OGGETTO: LAGOSANTO 1 srl - Procedimento Unico di Valutazione di Impatto Ambientale per il progetto "Lagosanto 1" situato nel Comune di Comacchio (FE).

RICHIEDA DI DOCUMENTAZIONE INTEGRATIVA.

Figura 1

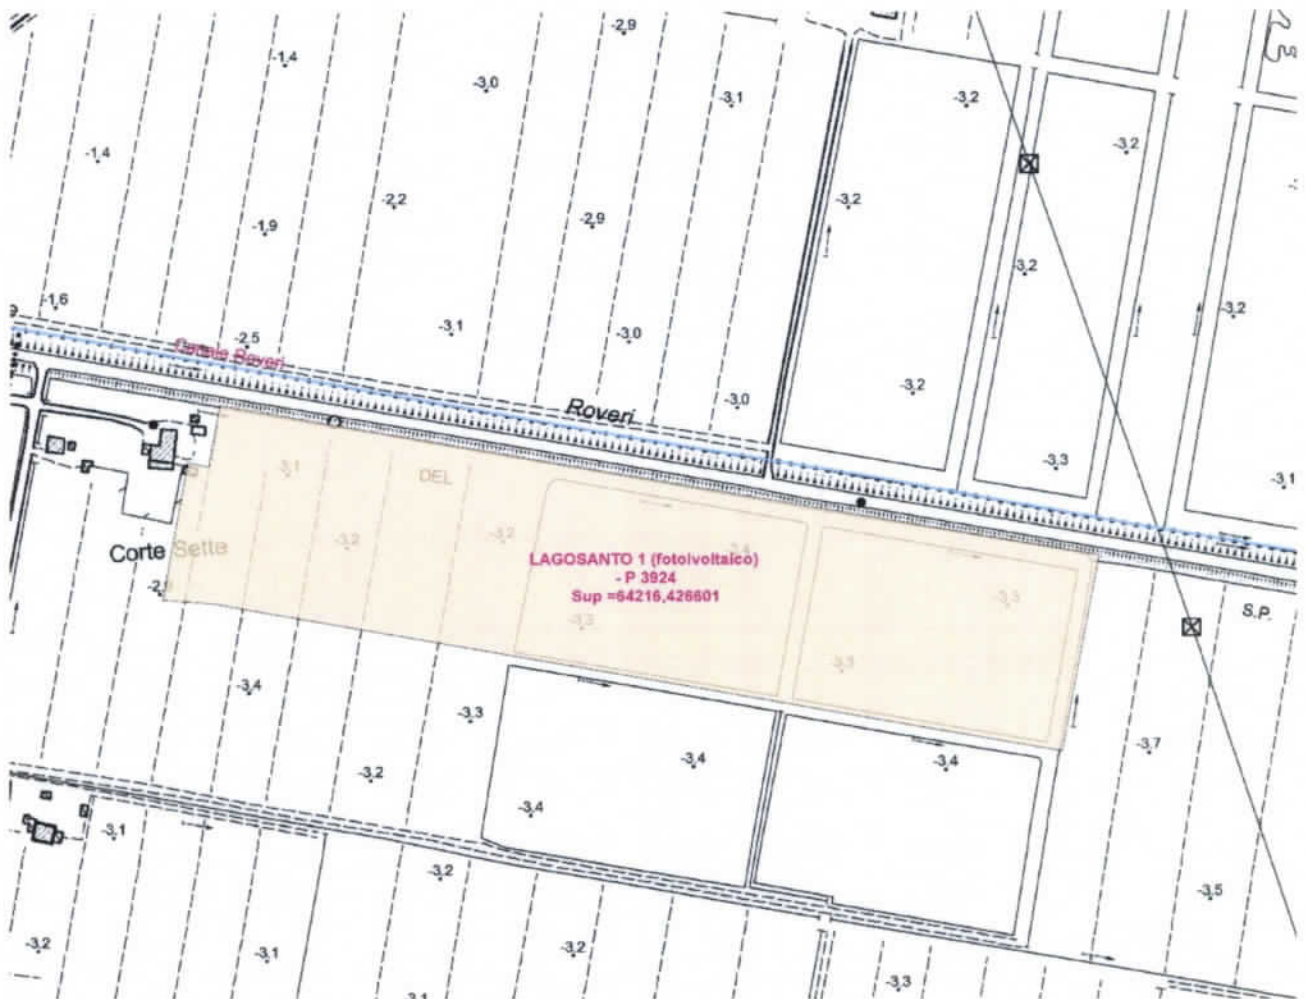
Come richiesto nella nota consorziale prot.11533 del 07/06/2022 (esito verifica completezza documentale), si richiede la presentazione di un numero adeguato di sezioni opportunamente quotate, che riportino le distanze delle opere interraste e fuori terra previste in progetto dal confine demaniale del canale Roveri.
